File: CRTAM_Crespina

6 dicembre 2022

Osservazioni alla
richiesta di autorizzazione per il progetto di coltivazione di
Cava Crespina (Fivizzano)

Osservazione 1

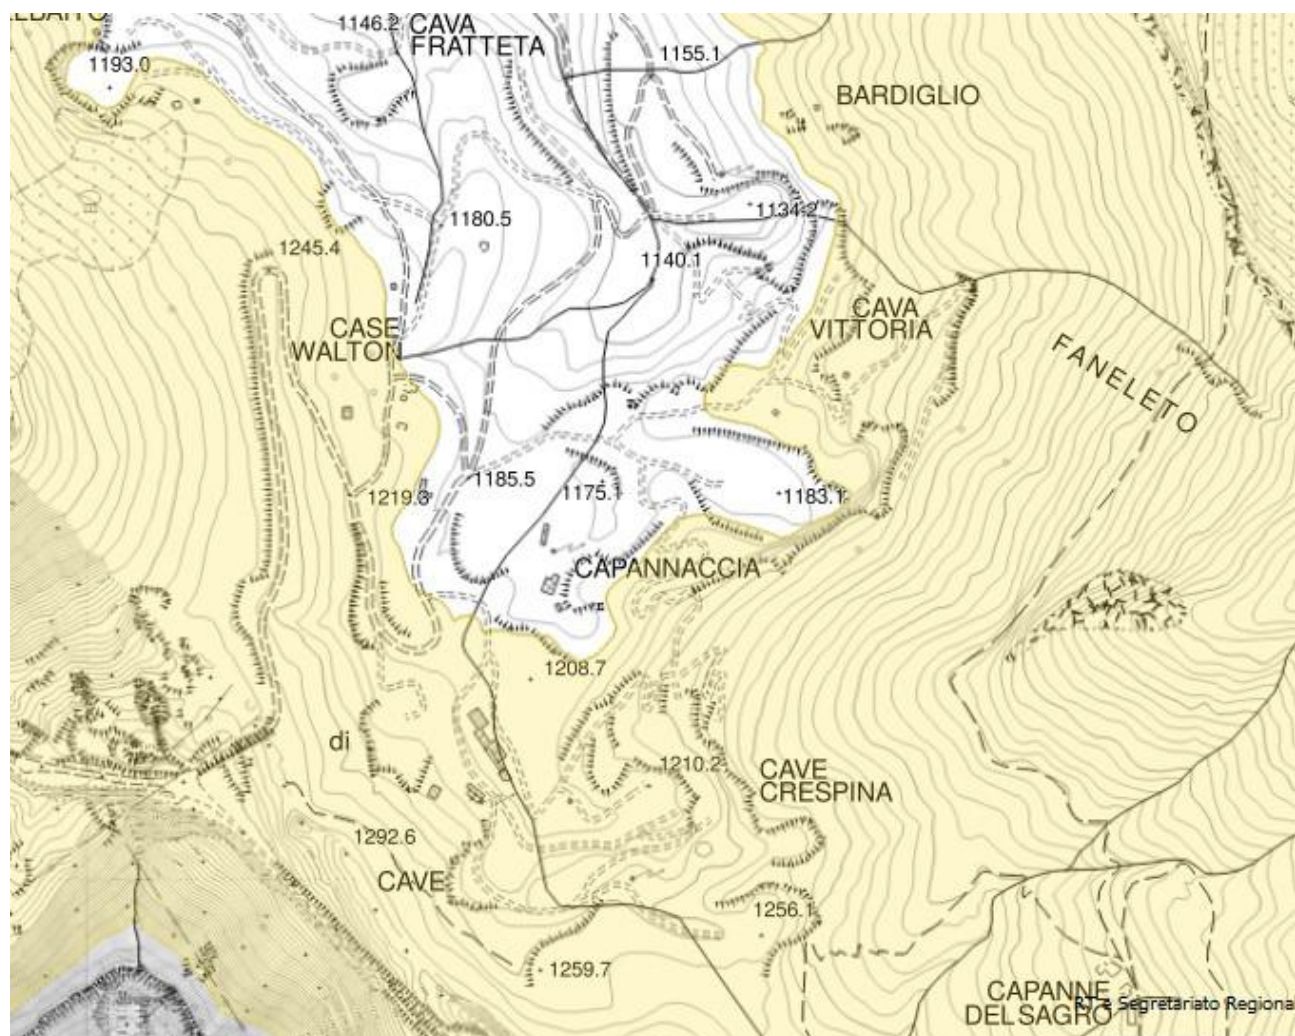
Si osserva che tutta l'area estrattiva si colloca al di sopra del limite dei 1200 m s.l.m., come mostrato nella seguente figura ricavata da Geoscopio della Regione Toscana, quindi rientra nelle aree tutelate per legge (D. Lgs. 42/2004 art. 142) :

Osservazione 3

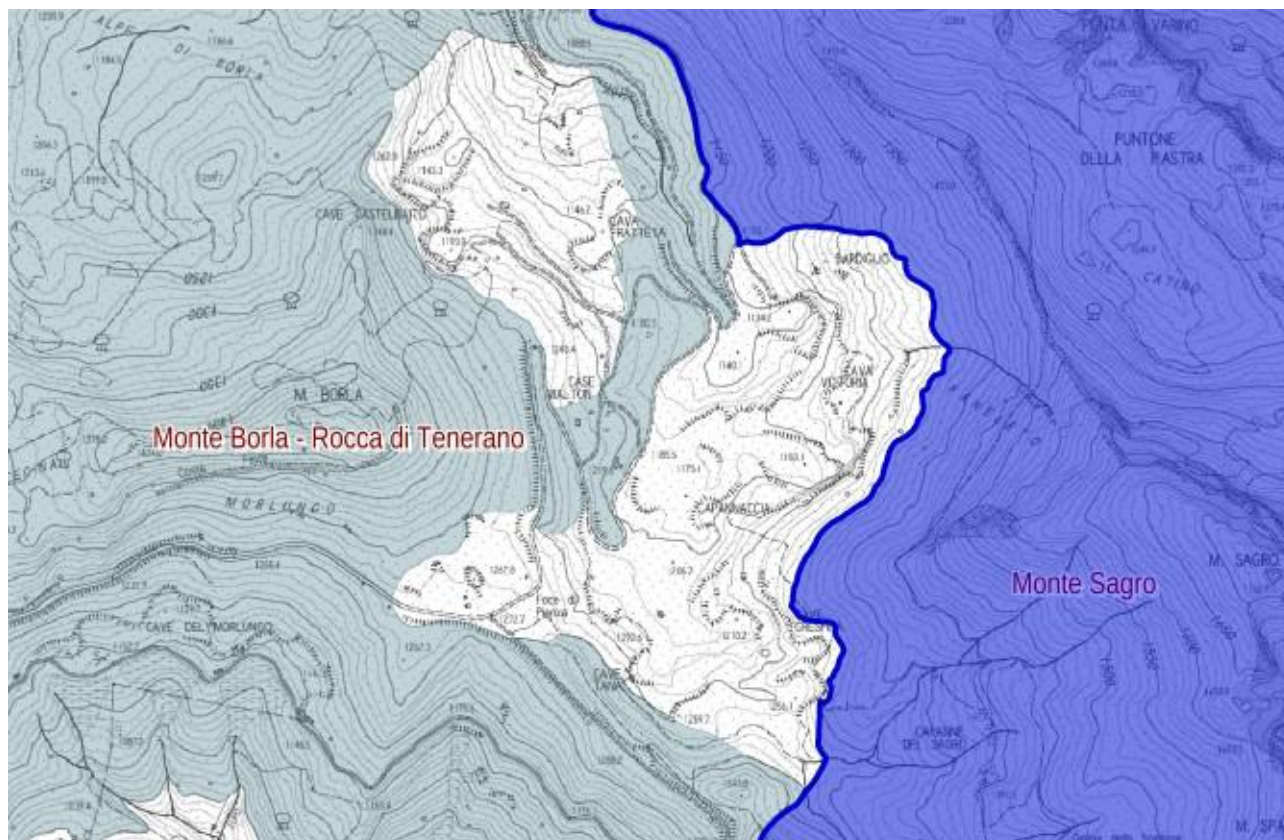
L'area è strettamente contigua con le ZSC "Monte Sagro", a Est, e "Monte Borla – Rocca di Tenerano", a Ovest, come mostrato nella seguente figura tratta da Geoscopio della Regione Toscana

La scheda della ZSC "Monte Sagro" reca tra le criticità esterne la "Presenza di attività estrattive marmifere nel settore occidentale del Monte Sagro"

È quindi evidente l'attenzione anche alla possibilità che dalle attività estrattive si abbia la dispersione anche sotterranea di inquinanti, quali la marmettola. Come vedremo in seguito questa circostanza non può essere esclusa.

La scheda della ZSC "Monte Borla – Rocca di Tenerano" reca tra le criticità esterne la "Estesi bacini marmiferi ai limiti del sito".

Anche in questo caso la stessa presenza di una attività estrattiva è palesemente in contrasto con le finalità di tutela della ZSC.

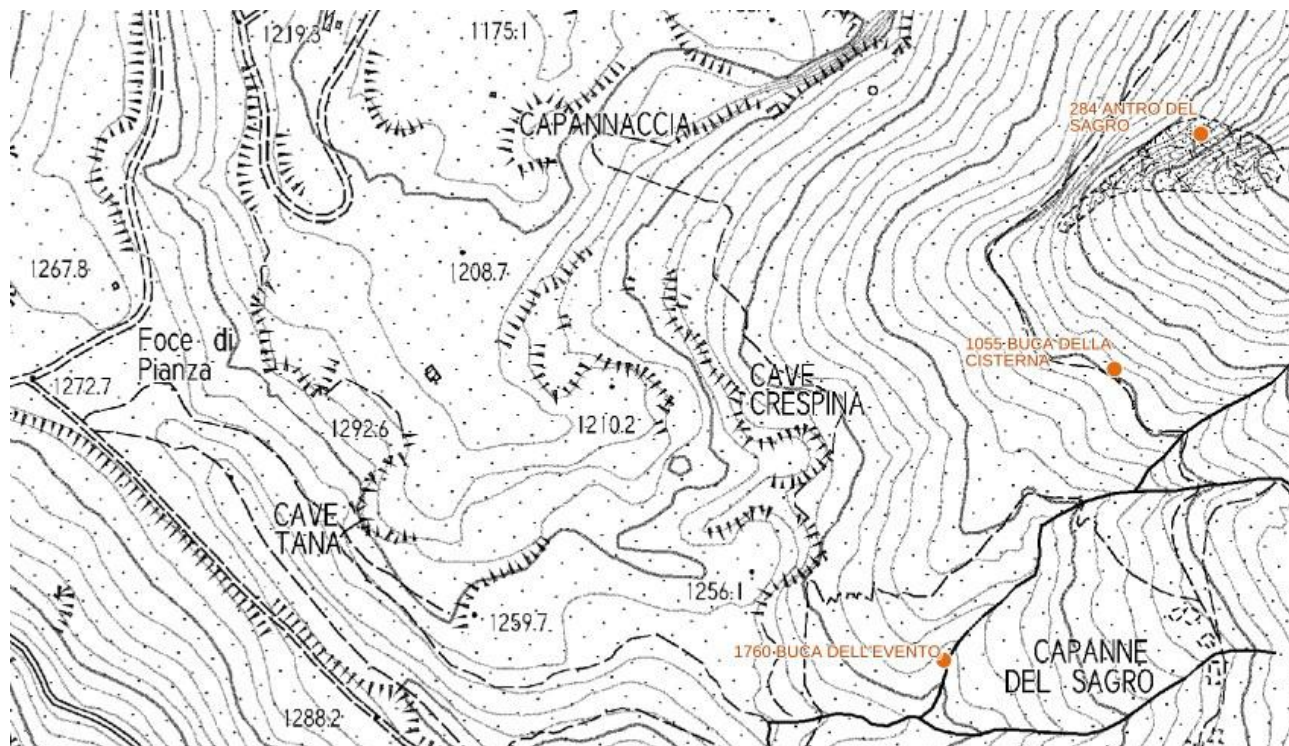
"Ad una ricerca effettuata presso il Catasto Grotte Telematico della Regione Toscana, non viene individuata alcuna grotta catastabile nelle immediate vicinanze della cava in oggetto."

Il Geoscopio della Regione Toscana altresì individua quanto riportato nella seguente figura:

Sono cioè presenti 3 cavità carsiche a monte della cava, una delle quali (Buca dell'Evento) dista poche decine di metri dal fronte di cava attuale. La scheda di questa cavità ne attesta la profondità esplorata pari a 79 m ed il carattere "assorbente", ed avendo l'ingresso a quota 1305 m s.l.m. significa che solo la parte esplorata si estende più in basso del piano attuale di cava. Risulta quindi ovvio che la fratturazione che inevitabilmente interessa l'ammasso roccioso alimenta il sistema carsico che trova espressione superficiale in questa cavità e nelle altre individuate nella cartografia prima riportata.

Si osserva che il sistema carsico di questa area deve essere certamente molto sviluppato, come testimoniato sia dalle cavità censite sia dalla imponente "dolina dello Spallone", presente poco a Ovest dell'area estrattiva.

A fronte di questa conclamata delicatezza idrogeologica dell'area non viene elaborato lo studio idrogeologico espressamente richiesto dalle Norme tecniche di attuazione del Pabe come segue:

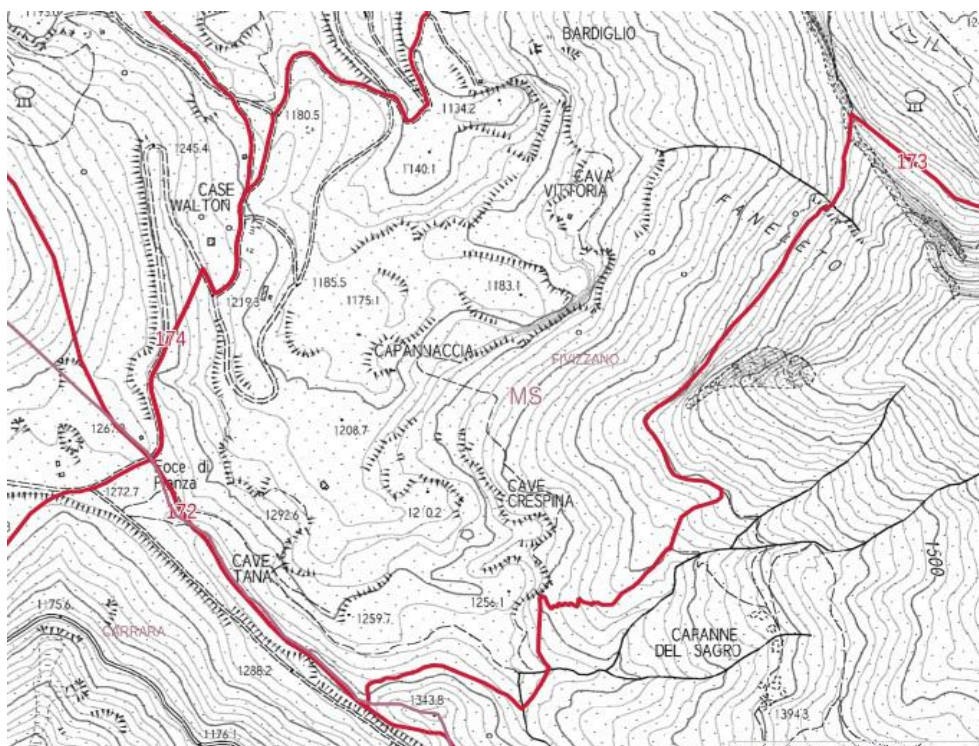
I sentieri presenti nell'area sono riportati nella seguente figura:

La conservazione e valorizzazione di questi sentieri pare difficilmente compatibile con le attività estrattive contigue. Non è in essere alcuna convenzione con il CAI ed il richiedente non ha titolo per darla come assolta.

Osservazione 5

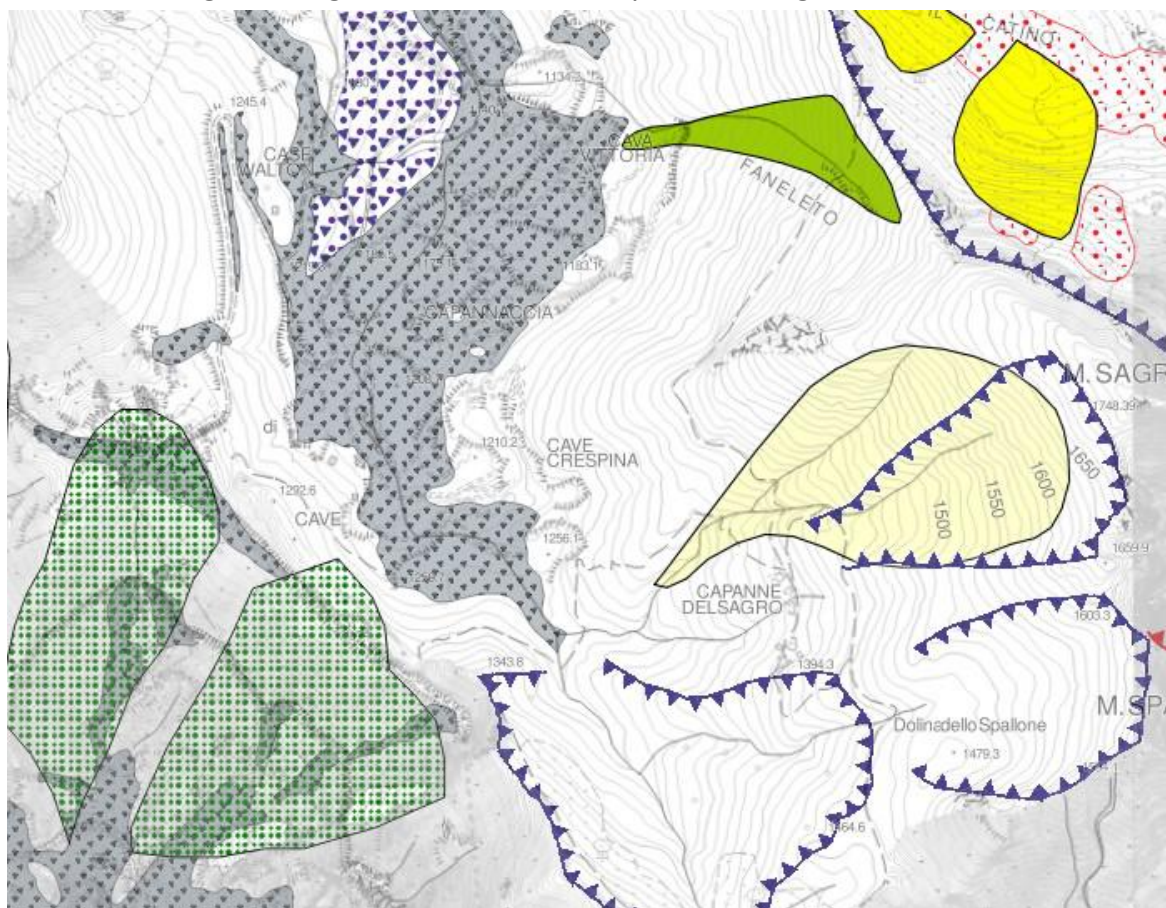
L'area ove insiste l'attività estrattiva ha caratteristiche geomorfologiche particolari, come mostrato nella seguente figura tratta da Geoscopio della Regione Toscana:

Sono quindi presenti sia forme glaciali, quali morene e circhi, sia forme di instabilità; le prime devono essere oggetto di tutela ambientale le seconde di doverosa attenzione. In ambedue i casi la presenza di una attività estrattiva posta immediatamente a valle difficilmente può garantire tutela e attenzione.
